# Commune de Bouleurs

Compte-rendu reunion avec Ingetec

Propositions alternatives

## Compte-rendu de la réunion de travail en Mairie du Jeudi 5 Juin 2025

**Ci-dessus votre projet;** nous ne comprenons pas ce U autour de la parcelle construite.

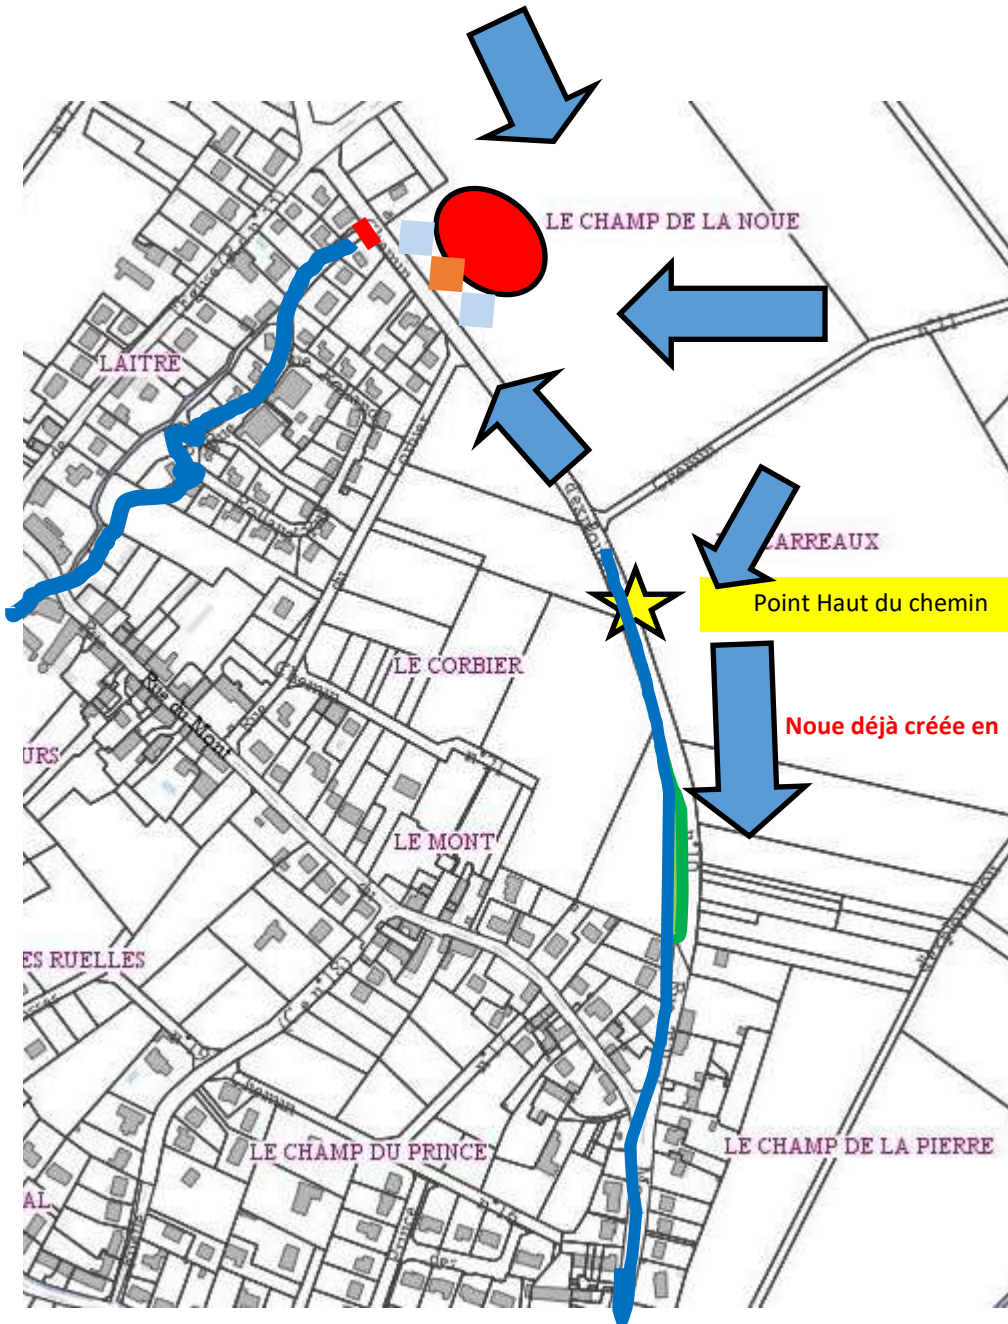
Nous avons constaté par contre que la boue se déposait toujours au même endroit , au bout du fossé à redents . Il nous apparaissait nécessaire de faire un bassin de rétention, ou une grosse noue, pour ralentir l'eau, retenir les déchets, pour limiter le colmatage des avaloirs.

Nous avons compris que la forme en U pouvait être un atout car l'eau se répartira en cassant sa vitesse. Cependant nous doutons qu'il suffira lorsque nous aurons à nouveau ce type de très gros orages.

**Nous souhaitons en plus :**

- ◆ La plantation d'une haie le long du fossé à redents (refaits en pierre)
- ◆ La pose d'un caniveau routier sur toute la largeur de l'impasse (*La largeur est de 10 à 14 m—au point le plus large*) : si la première grille au bout du fossé se colmate comme d'habitude, en positionnant ce caniveau de l'autre côté de la route le long de la bordure, une grande partie de l'eau s'y infiltrera, y compris celle arrivant du carrefour.

**Après avoir vue une vidéo de l'eau descendant de Coulommes, M. Dujardin propose d'ajouter des fascines** avant le fossé, perpendiculaires à la route.

# Chemin d'exploitation versant vers la rue du Tilleul

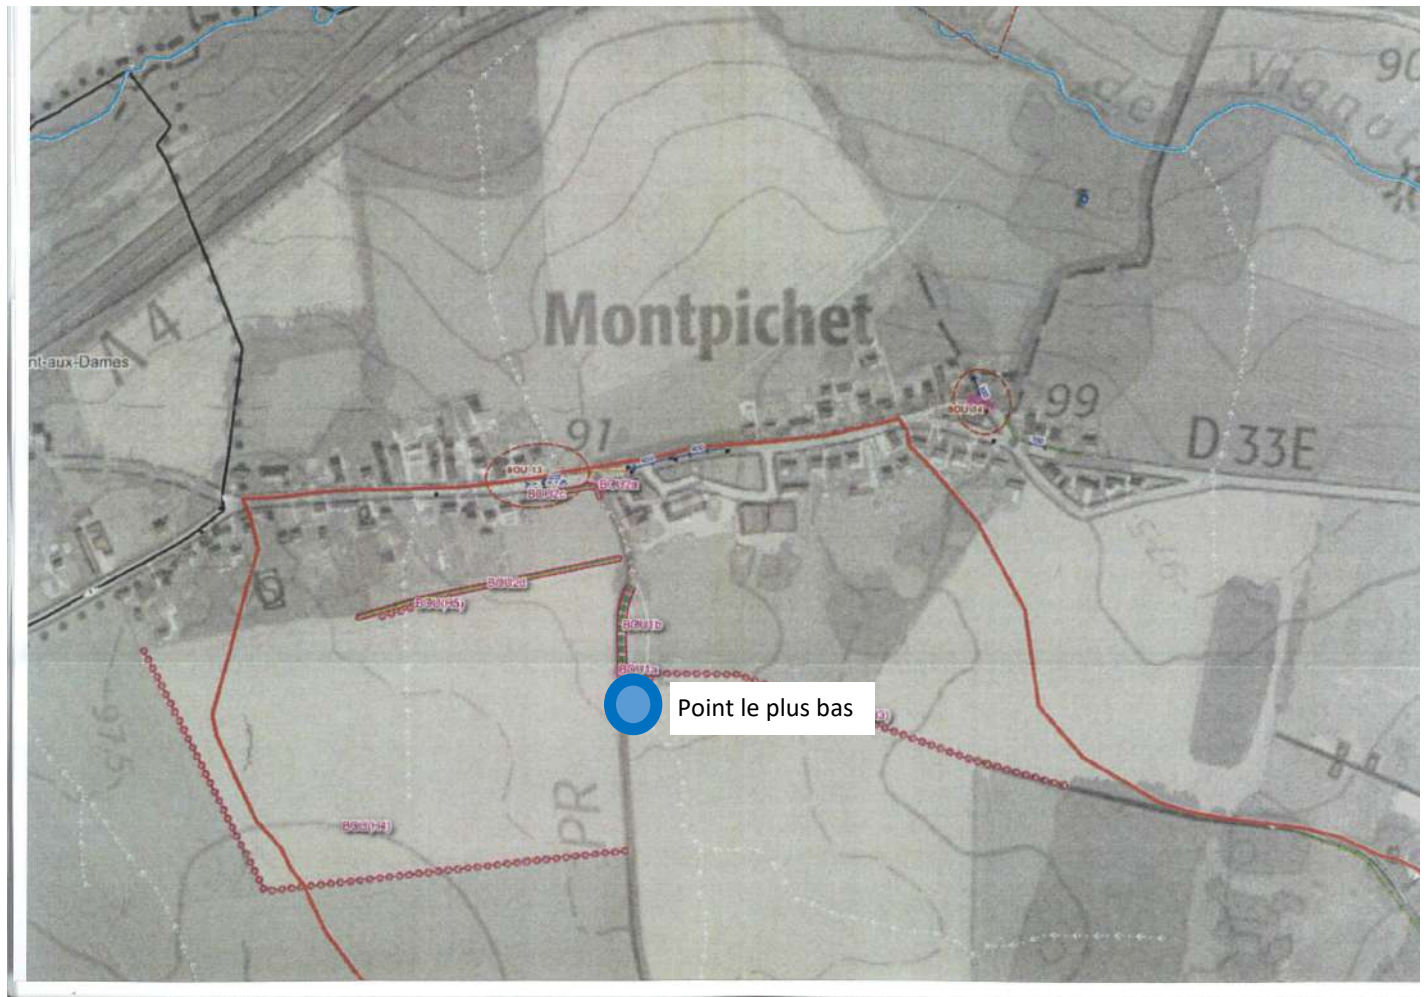
Lors de l'inondation du 31 05 2025 , les maisons n'ont pas été inondées (*ni la fois précédente en 2021*). Par contre la noue s'est remplie et on voit encore l'épaisseur de boue sur le chemin. L'eau est restée dans l'axe du chemin et de la rue du tilleul.

**Je demande l'annulation de l'action BOU 5b pour reporter le budget sur une action plus prioritaire dans le secteur DE LAITRE**

Photo IGN « Remonter le temps » :  
le trait noir est le tracé du fossé à ciel ouvert qui existait avant que le Département ne modifie la sortie et buse le fossé

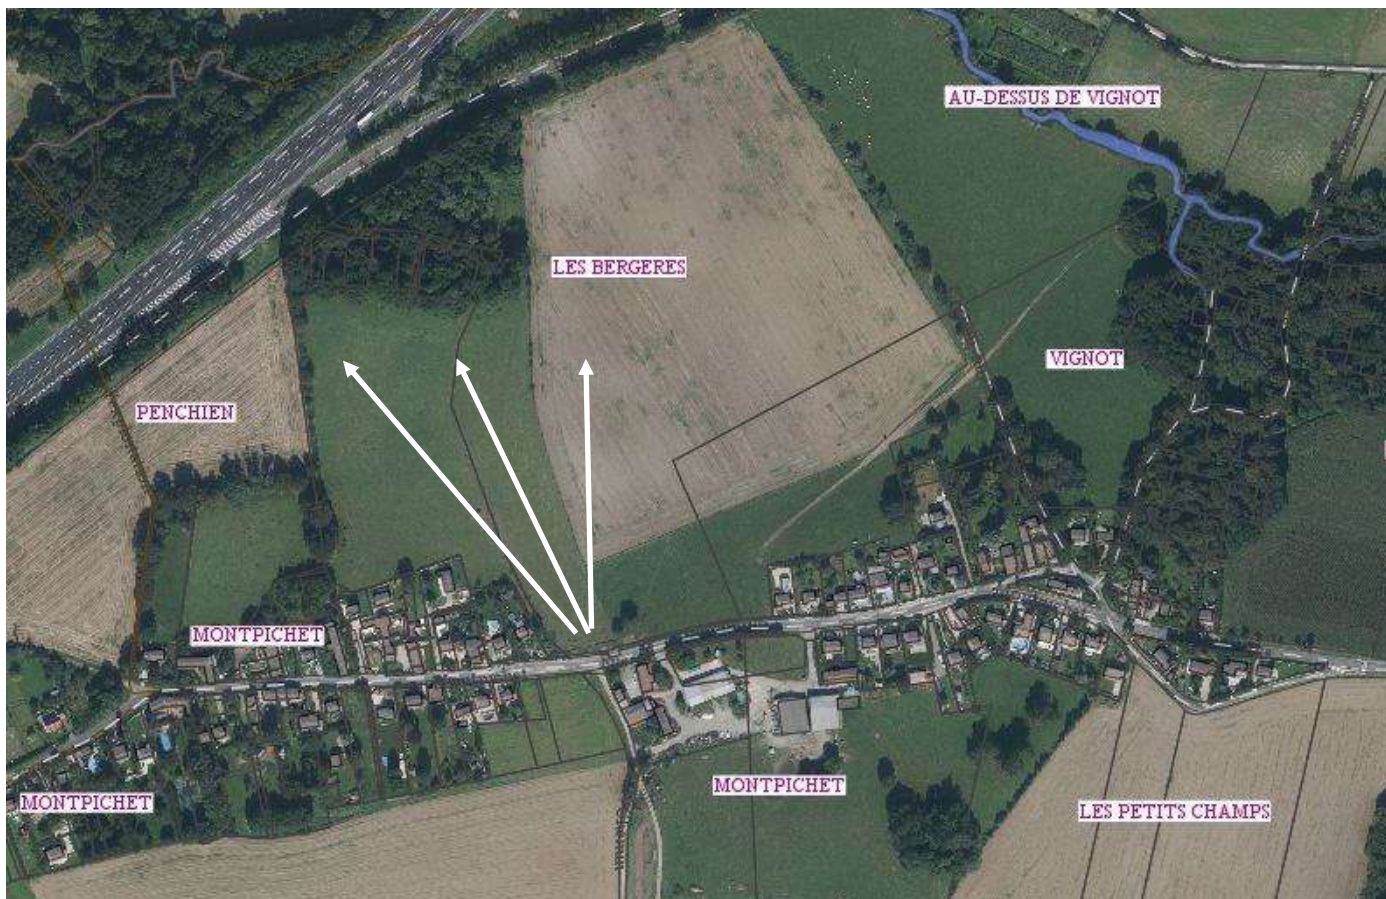
- ⇒ **Qu'autrefois l'eau passait sous un pont avec une ouverture de 2 ml de large. Il l'a connu.**
- ⇒ **La modification a été faite lors des travaux d'élargissement de la RD 33 E par le Conseil Départemental dans les années 70 : Le fossé était à ciel ouvert : il est encore visible sur les photos IGN « remonter le temps »**

Ce pont n'existe plus et une buse relie le collecteur aval à celui de l'autre côté de la route; **mais de 2 ml de large** , on est passé à un diamètre bien inférieur. En cas d'orage violent avec un gros débit, l'eau passe au-

dessus de la route, la force de l'eau déplace même la grille .

## C'est le site où l'aménagement à faire est le plus important et le plus nécessaire

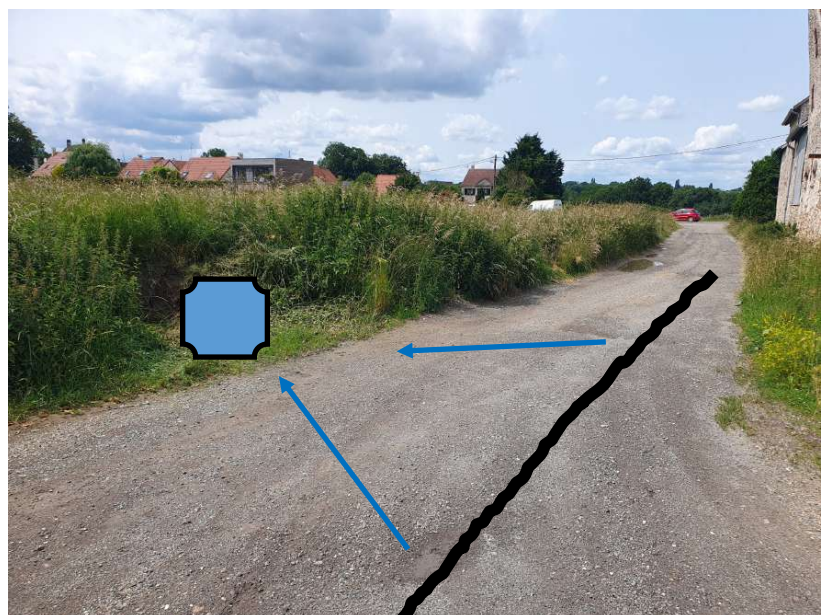
Les deux collecteurs fonctionnent quand l'eau est guidée vers le collecteur en amont. Quand l'agriculteur déplace des cailloux au milieu du chemin pour rabattre l'eau vers le collecteur, il capte très bien l'eau. Ce n'est que lorsque l'orage est plus violent et plus long que le collecteur de l'aval, près de la route, ne débite pas assez.

En octobre 2024, la force de l'eau a même déplacé la grille.

- ◆ **le reprofilage du chemin vers le collecteur amont** : le simple réhaussement de l'entrée du chemin n'est pas suffisant
- ◆ Dégager l'entrée de ce collecteur, souvent envahi de végétation
- ◆ La pente du chemin orienté vers le collecteur

**L'idéal étant de faire une noue à l'emplacement de l'ancien fossé entre les deux collecteurs comme celle faite par la commune en haut de la rue du Tilleul (voir photo page suivante)**

### **BOU1b** Secteur 8 Bouleurs

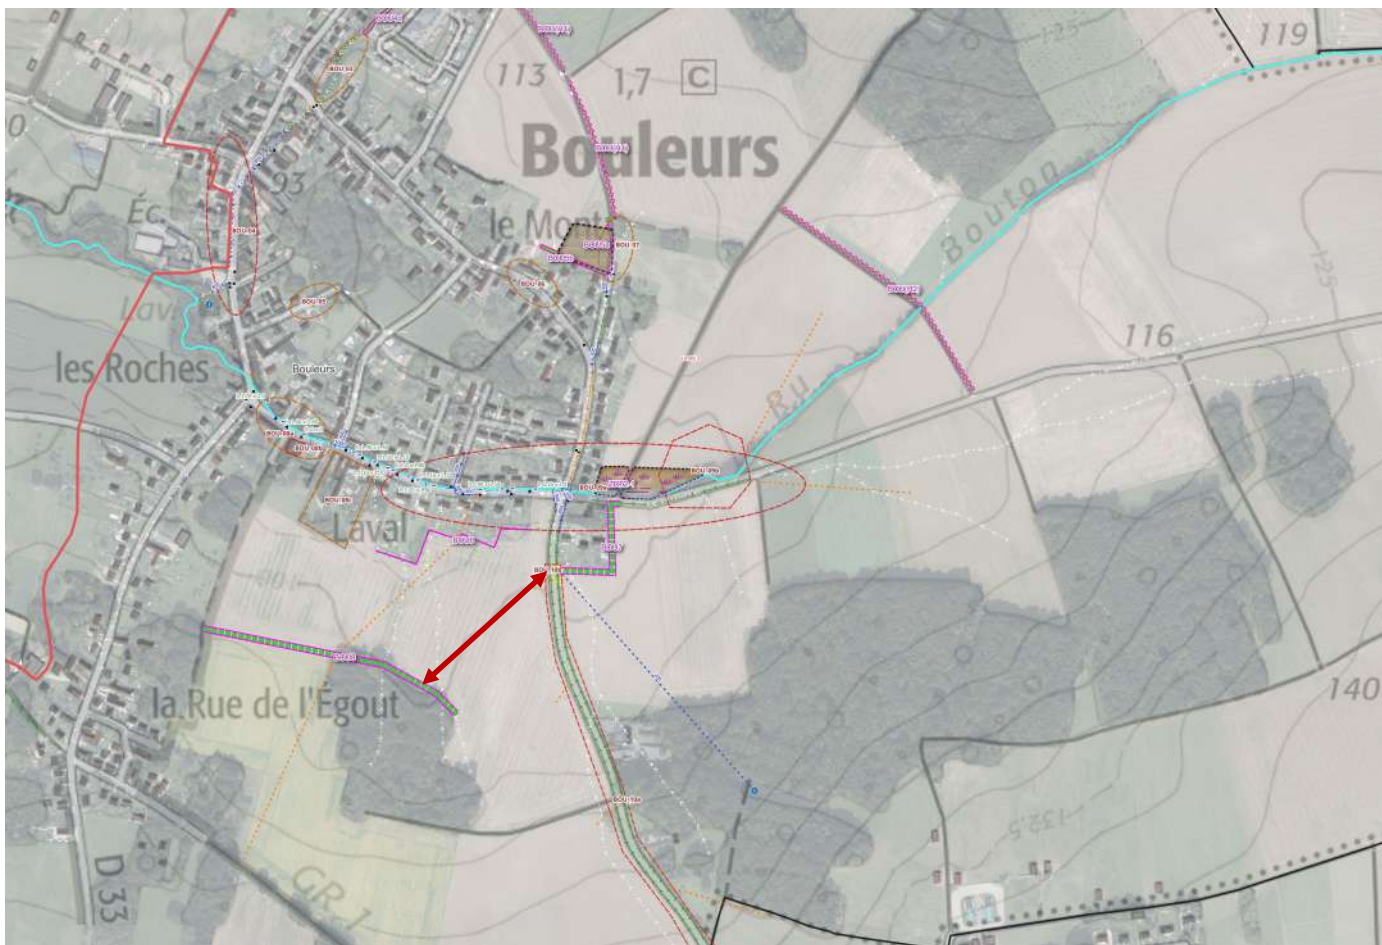
Observations : les redents en terre sont nivelés au 1er orage

Fossé à redents avec redents nivelés après l'orage du 31/05/25

## Secteur rue des Roches

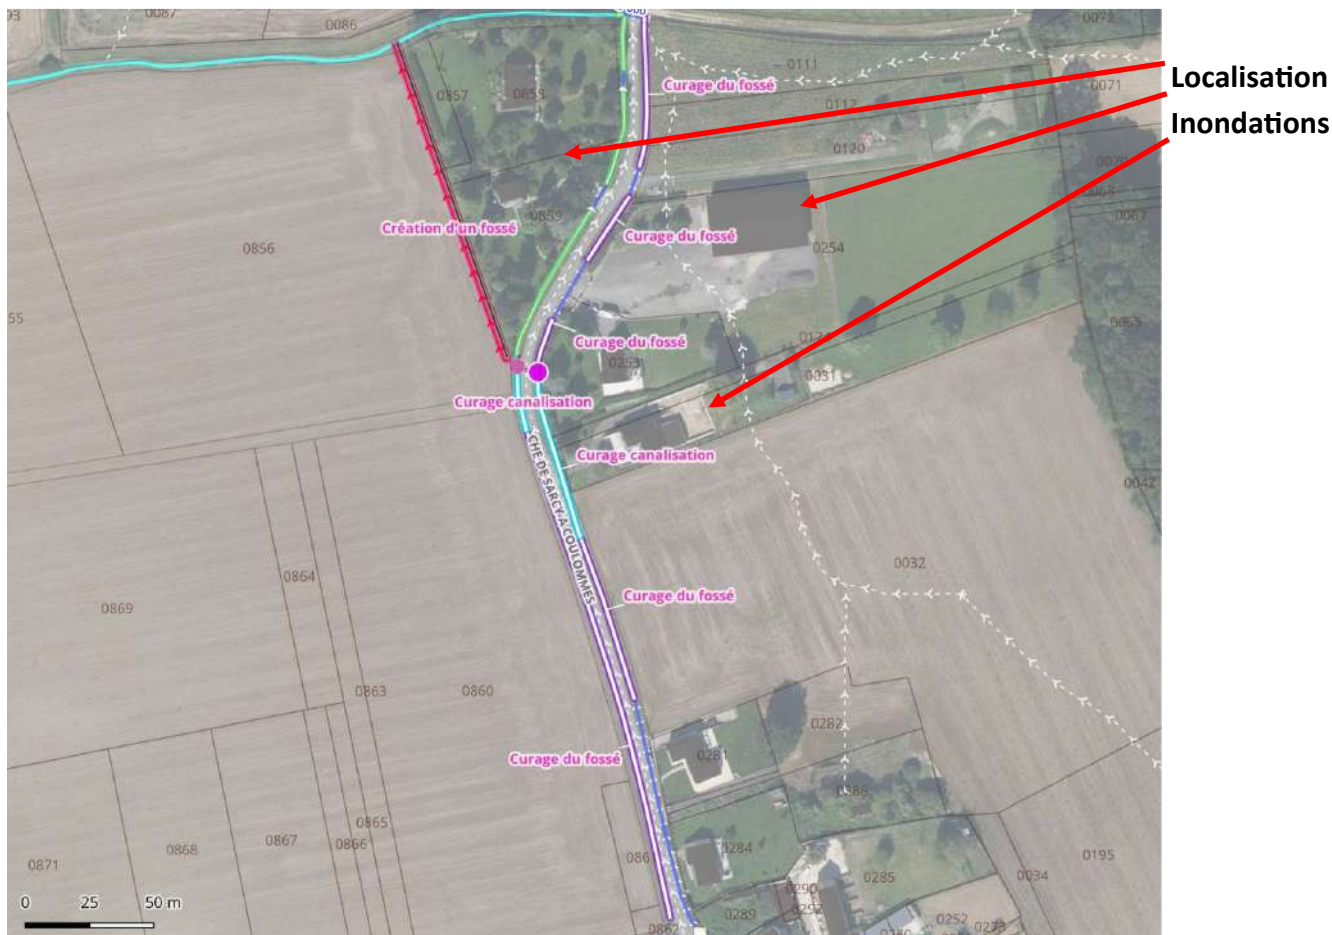
Malgré les travaux faits par l'agriculteur (*présent à la réunion*) en lisière du bois à mi-pente, pour drainer, retenir les eaux, le diagnostic est que des collecteurs anciens qui renvoyaient dans le ru Bouton ont été obstrués ou coupés lors de la construction des maisons; il est indispensable de renvoyer les eaux vers la future zone d'expansion de crue (trait rouge).

Pour l'action BOU 8 une partie ouest du fossé à redents pourrait être convertie en haie avec l'accord du propriétaire

En attendant la réalisation de la zone d'expansion, les merlons derrière les maisons peuvent peut-être être utiles ?

**C'est là qu'un consensus s'est dégagé avec l'ingénieur M. DUJARDIN grâce à la présence simultanée de tous les acteurs connaissant très bien le terrain.**

#### Hydrocurage des canalisations existantes :

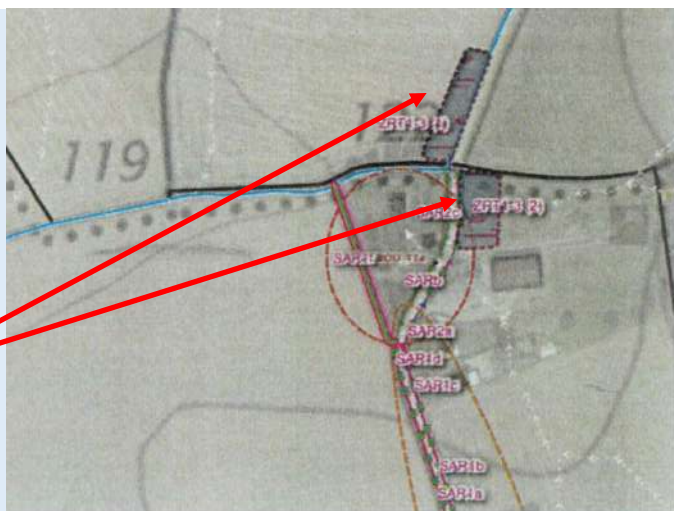
Le B.E. ne prend pas en compte les drainages agricoles : ce sont eux qui inondent le hangar et la maison au N° 180 car lorsque le fossé est inondé, les drainages des champs ne s'écoulent plus et débordent

Les zones de rétention prévues en phase 3 seront une aide précieuse
